MESSA IN SICUREZZA, CONSOLIDAMENTO MARGINAMENTO E RIALZO
PAVIMENTAZIONE DELLA FONDAMENTA
VENIER-SAVORGNAN-SAN GIOBBE

PERIZIA DI VARIANTE n.2

Appendice n.2 alla Relazione generale

Figura 1:

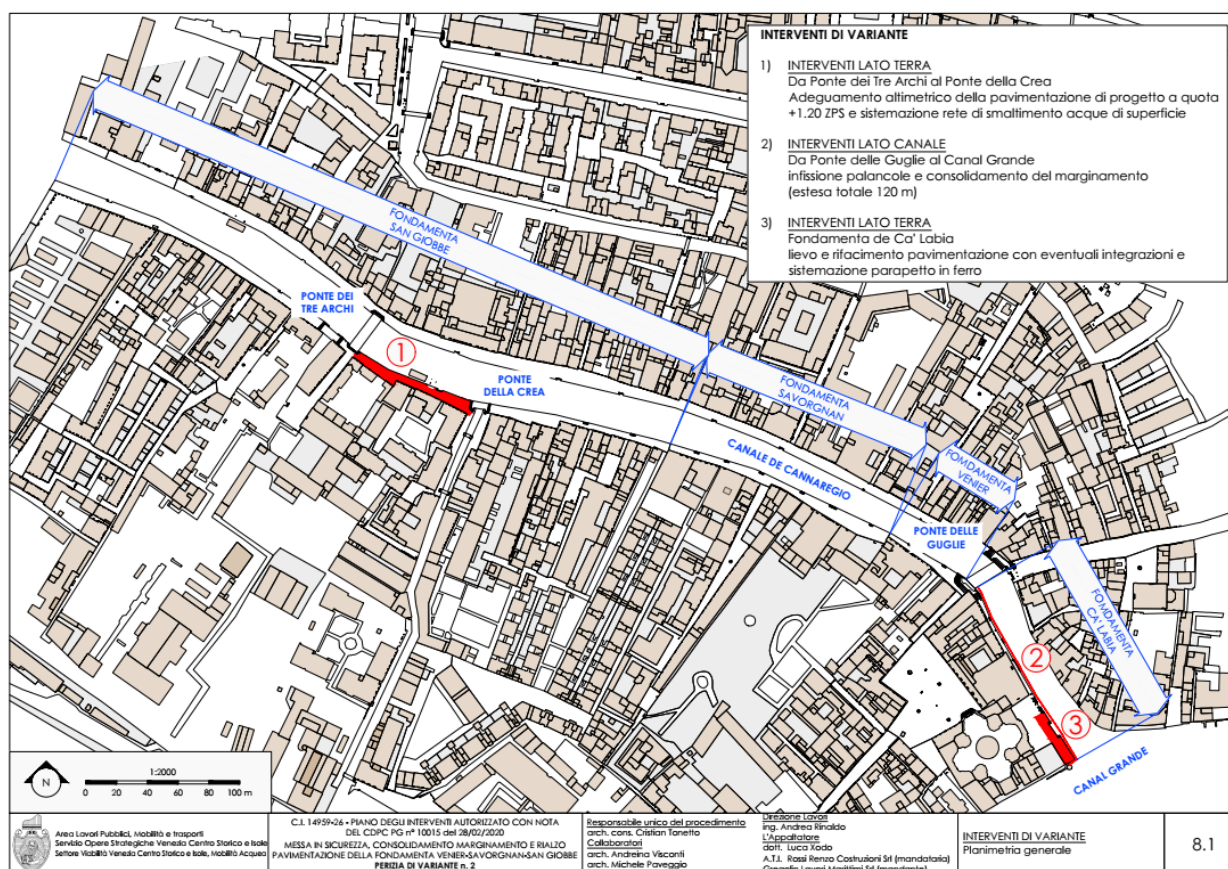
- ❖ la Tavola n. 8.1 (proposta in Figura 1) contiene la planimetria generale con gli interventi di variante n. 2, in base a quanto su descritto;

Figura 2:

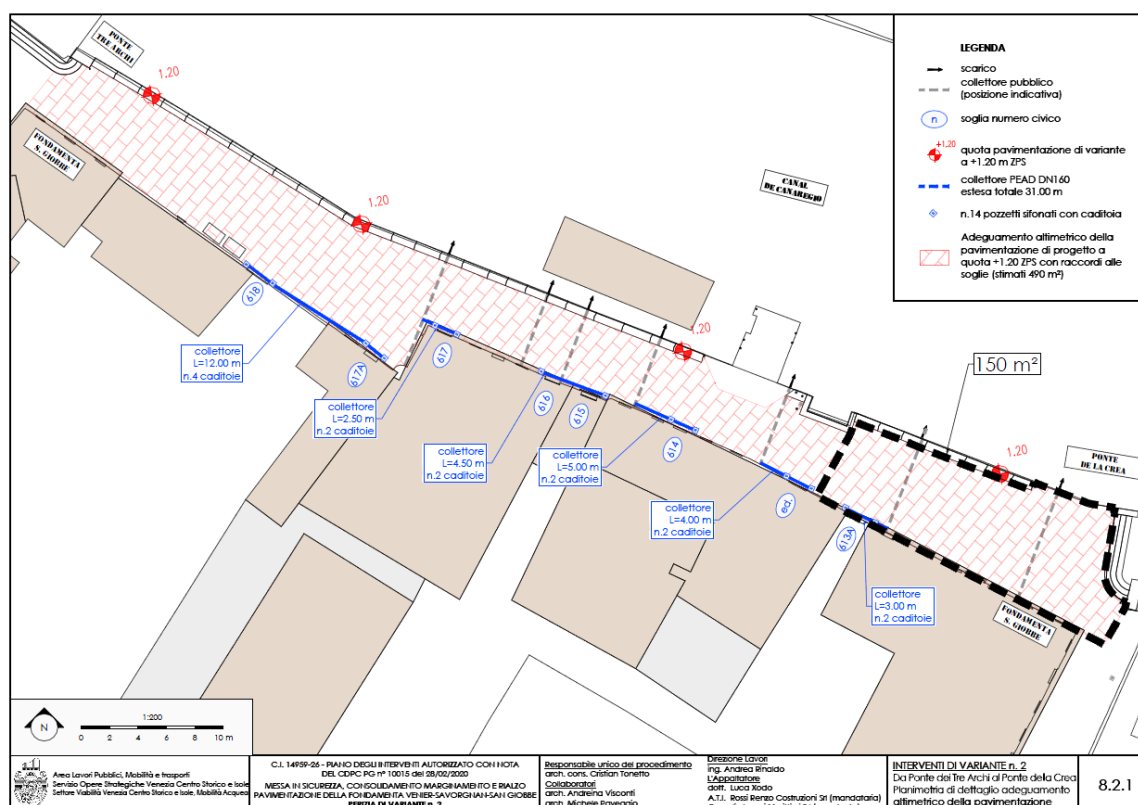
- ❖ la Tavola 8.2.1 contiene la planimetria del tratto compreso fra il Ponte dei Tre Archi e il Ponte della Crea, con indicati nel dettaglio gli interventi di adeguamento della pavimentazione di Progetto e più specificatamente la variazione della quota altimetrica da +1.10 [m ZPS] a +1.20 [m ZPS]. Tale modifica insiste anche sull'adeguamento del sistema di smaltimento delle acque di superficie con l'integrazione di nuovi pozzetti sifonati con caditoia e una maggiore estesa di tubazioni in PEAD per gli allacciamenti ai collettori di scarico esistenti.
- Nella sottostante Figura 2 si possono valutare i contenuti del suddetto elaborato.

Figura 3:

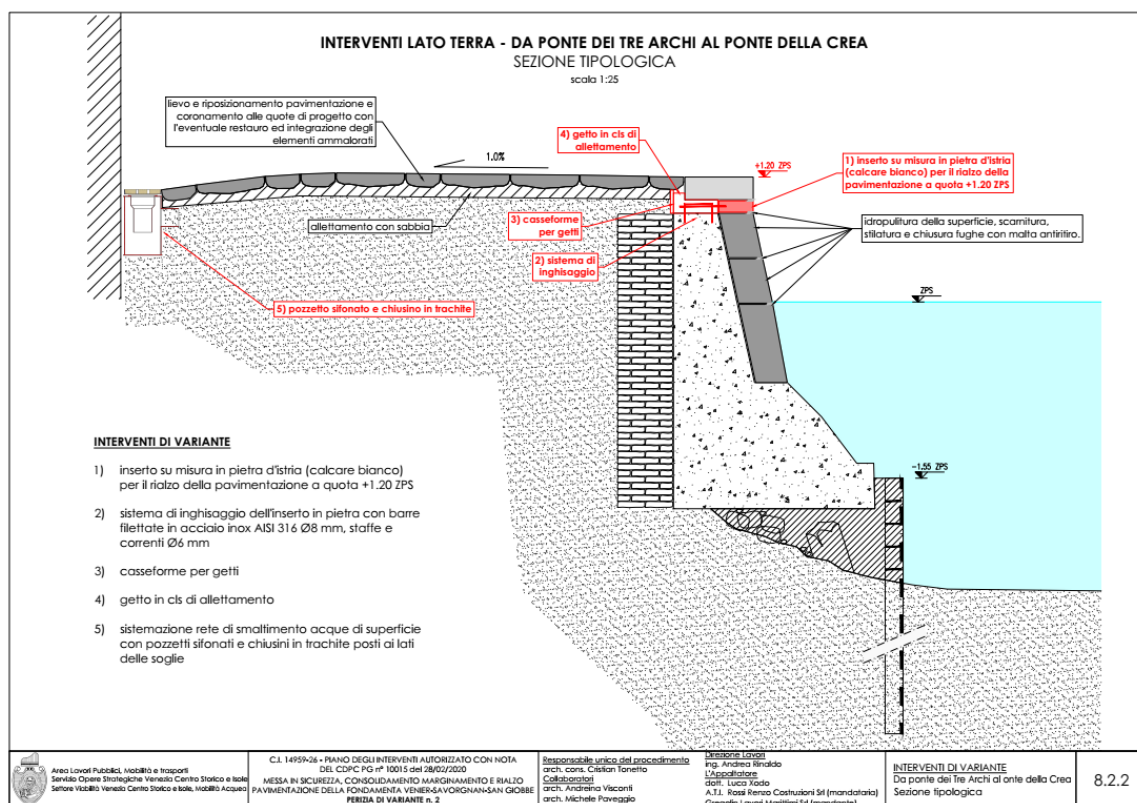
- ❖ la Tavola n. 8.2.2 (Figura 3) ripropone la sezione tipologica per i soli interventi di rialzo della pavimentazione, che si ricorda essere a quota +1.20 [m ZPS].

- 1) riposizionamento in quota mediante l'inserimento di un elemento in pietra d'istria su misura (calcare bianco) tra rivestimento e cordolo;
- 2) inghisaggio del nuovo inserto con barre filettate in acciaio inox AISI 316 Ø8 [mm], staffe e correnti Ø6 [mm];
- 3) l'utilizzo di casseforme per il getto;
- 4) getto in cls di allettamento;
- 5) sistemazione rete di smaltimento acque di superficie, mediante la posa di nuovi pozzetti sifonati con caditoia in trachite posti ai lati delle soglie, in uno con nuovi allacciamenti alla rete esistente tramite la posa di nuovi collettori in PEAD.

Figura 4:

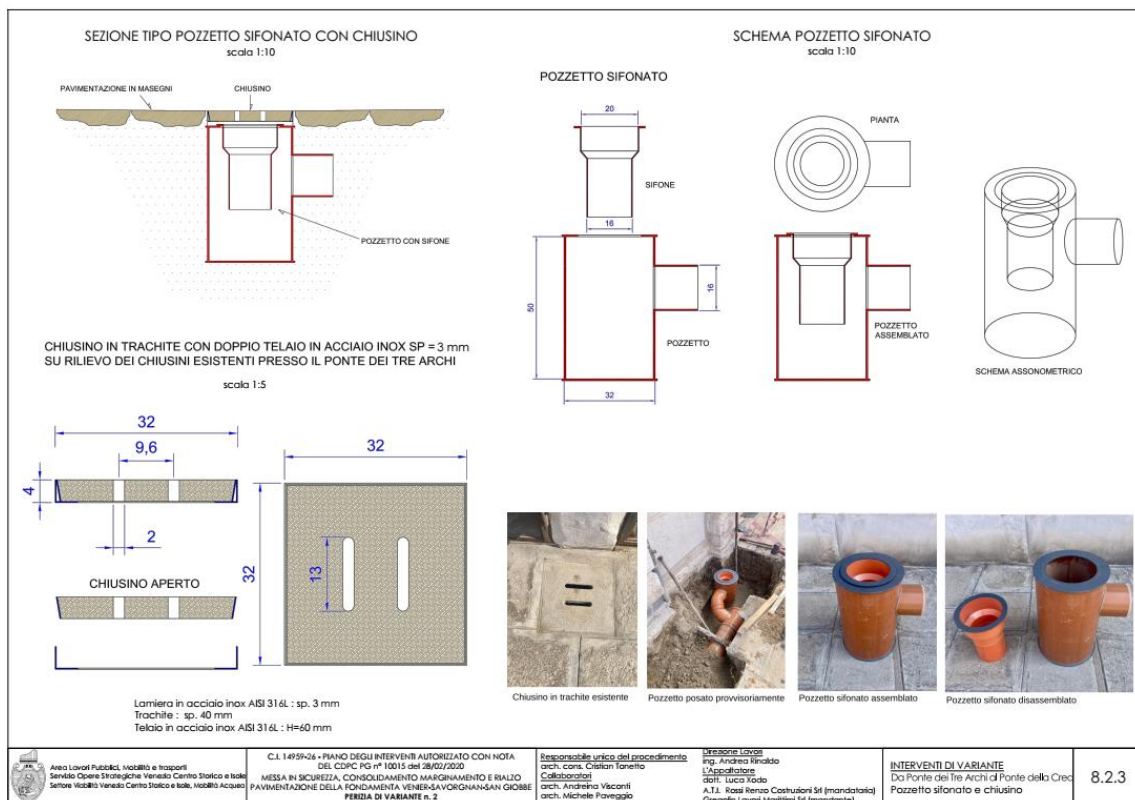
- ❖ la Tavola n. 8.2.3 contiene un inquadramento tecnico-geometrico del pozzetto sifonato adottato, visibile in Figura 4;
- ❖ il fascicolo di Tavole n. 8.3.1÷3 riporta la descrizione delle modifiche apportate alle modalità operative, per il solo consolidamento del marginamento previsto dal Ponte delle Guglie al Canal Grande, per un'estesa complessiva di 120.00 [m].

Figura 5:

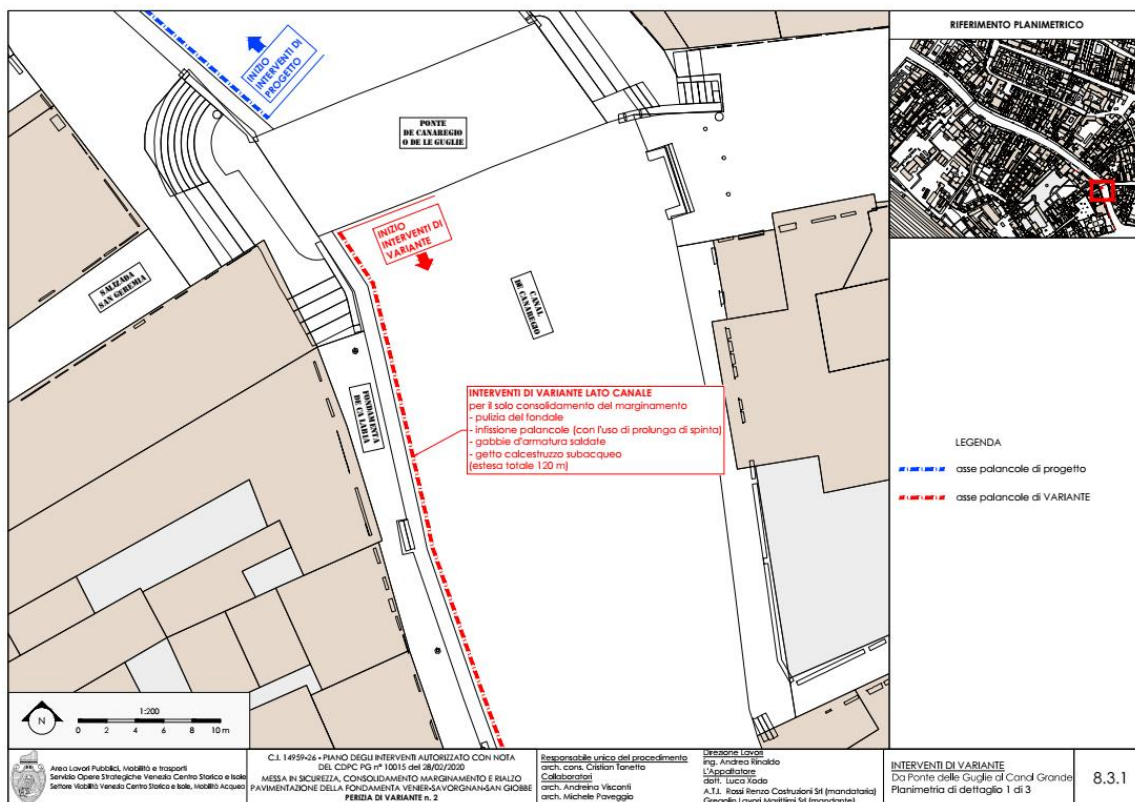
- a) pulizia del fondale;
- b) infissione di palancole (con l'uso di prolunga di spinta);
- c) gabbie d'armatura saldate alle palancole;
- d) getto in calcestruzzo subacqueo.

A titolo di esempio, qui di seguito (in Figura 5) si riporta la Tavola n. 8.3.1.

Figura 6:

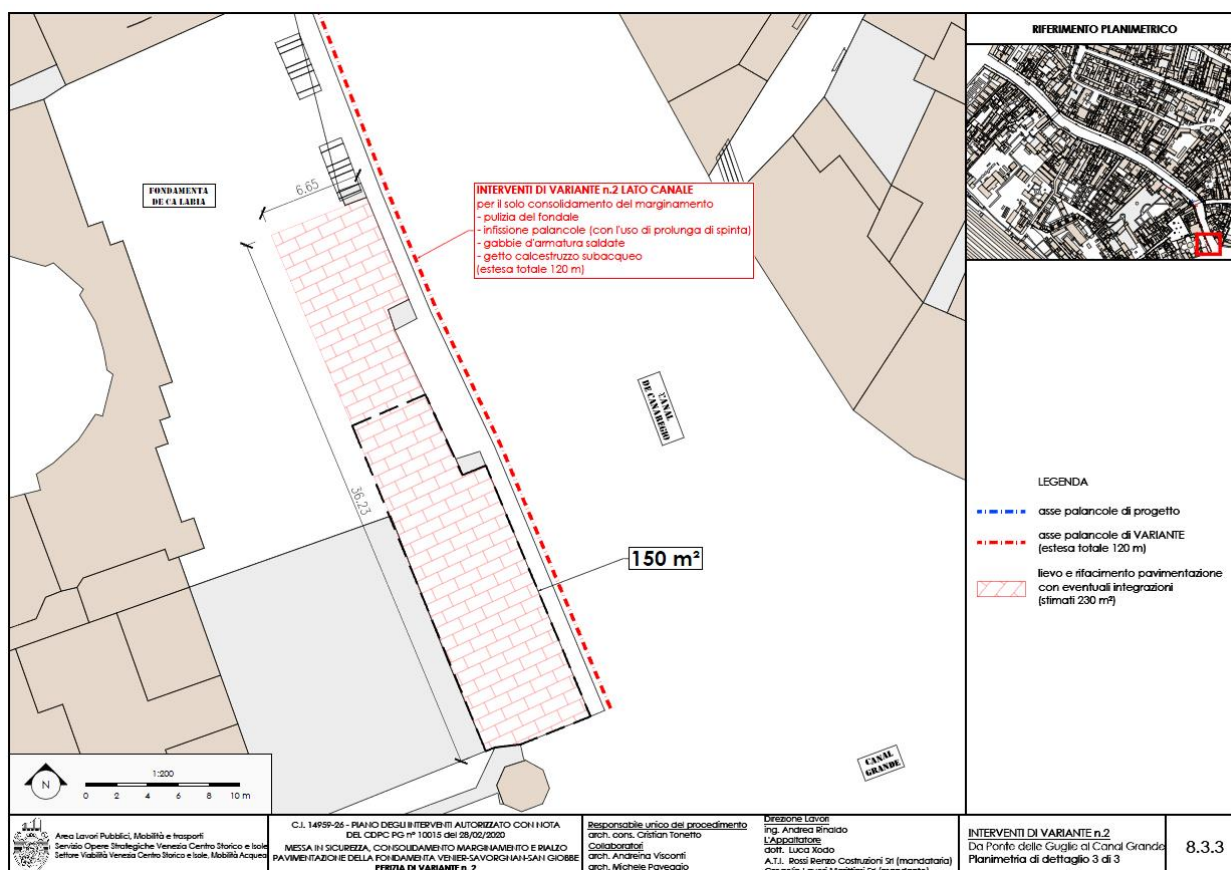
- ❖ Nella planimetria di dettaglio rappresentata in Tavola n. 8.3.3 (proposta in Figura 6), sono indicati anche gli interventi di lievo, rifacimento e riposizionamento in quota di una porzione di pavimentazione esistente con l'utilizzo anche di eventuali integrazioni, per una superficie di circa 230.00 [m²].

Figura 7:

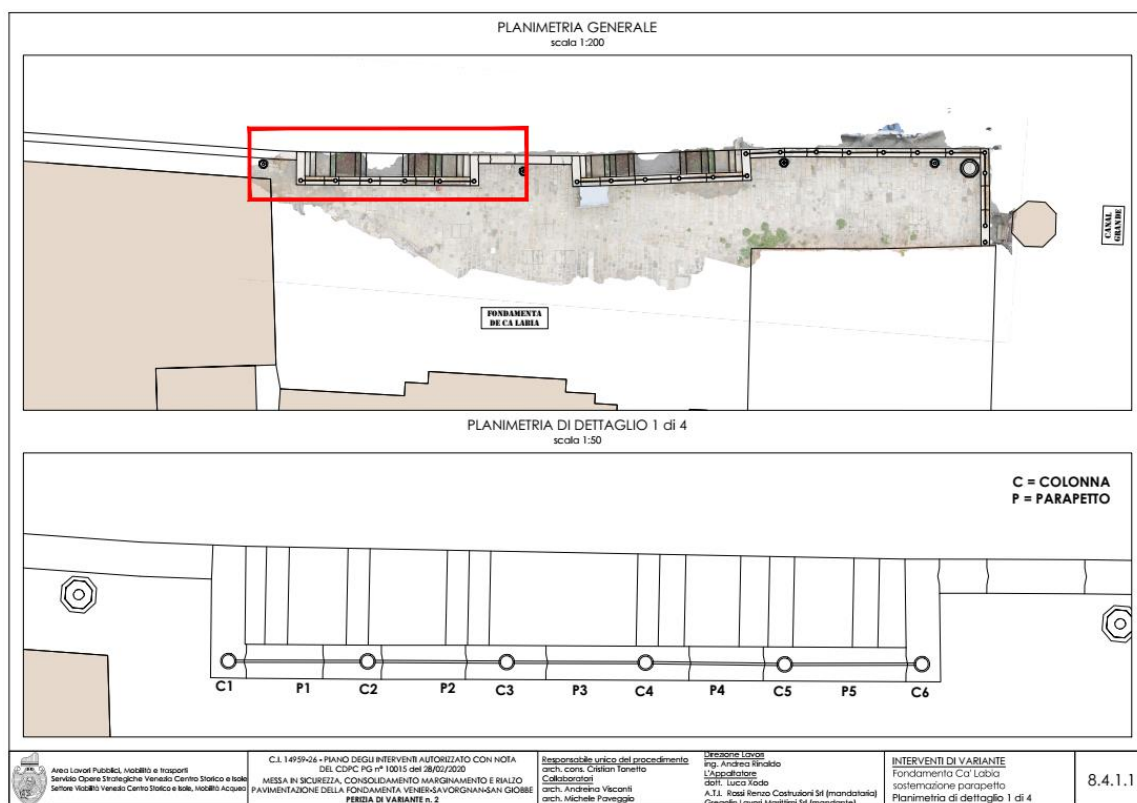
- ❖ Fanno seguito gli elaborati riguardanti la sistemazione del parapetto in ferro di Fondamenta de Ca' Labia. Le Tavole numerate dalla n. 8.4.1.1 alla n. 8.4.1.4 rappresentano nel dettaglio posizione e numerazione degli elementi: colonne in marmo e parapetto in ferro lavorato.
- Nella sottostante Figura 7 si propone la Tavola n. 8.4.1.1, contenente la planimetria dettaglio del primo tratto di intervento.

Figura 8:

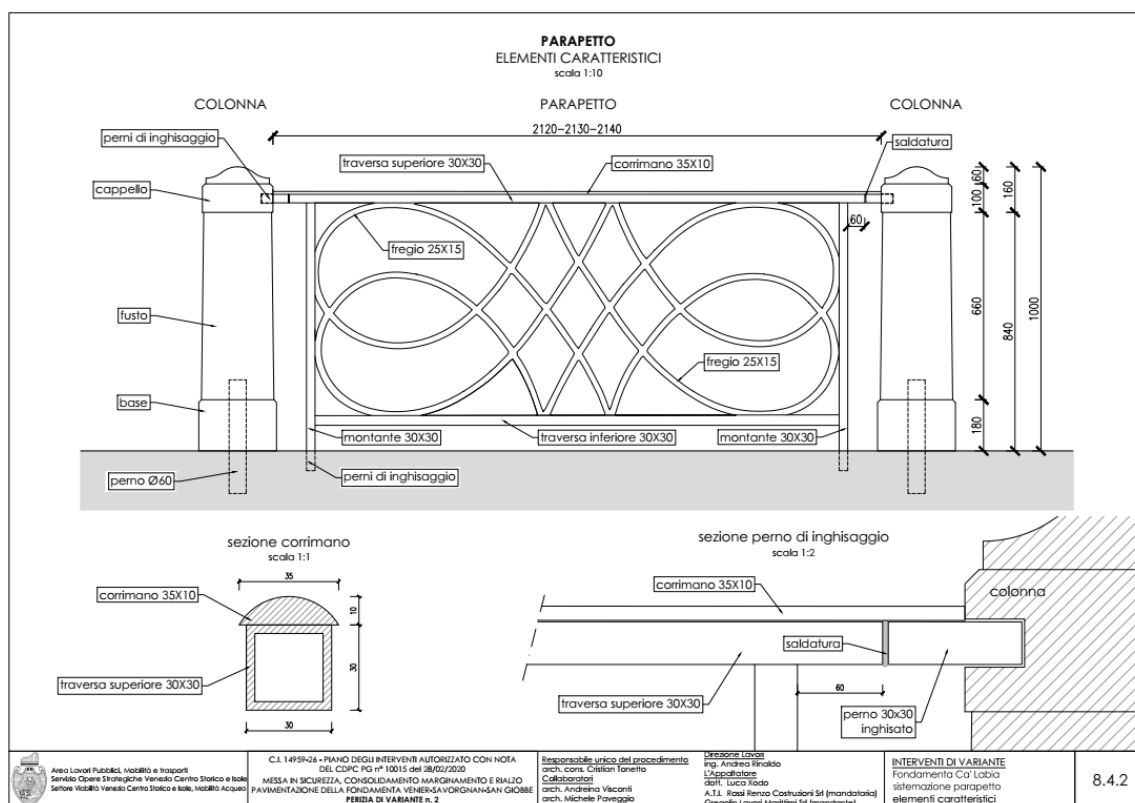
- ❖ Una scheda tecnica, rappresentata nella Tavola n. 8.4.2 (visibile in Figura 8), ne descrive nel dettaglio i singoli elementi caratteristici con le indicazioni di posizioni, quote e nomenclatura dei vari elementi che compongono il parapetto.
- Nel dettaglio, si evidenziano:

- per le colonne in marmo: fusto, base, cappello, perno Ø60 di fissaggio alla pavimentazione;
- per il parapetto in ferro: montante a sezione quadra 30x30 [mm], traversa inferiore a sezione quadra 30x30 [mm], traversa superiore a sezione quadra 30x30 [mm], corrimano a sezione semitonda 35x10 [mm], perni di inghisaggio a terra, perni di inghisaggio a colonna e fregio sagomato a sezione quadra 25x15 [mm].
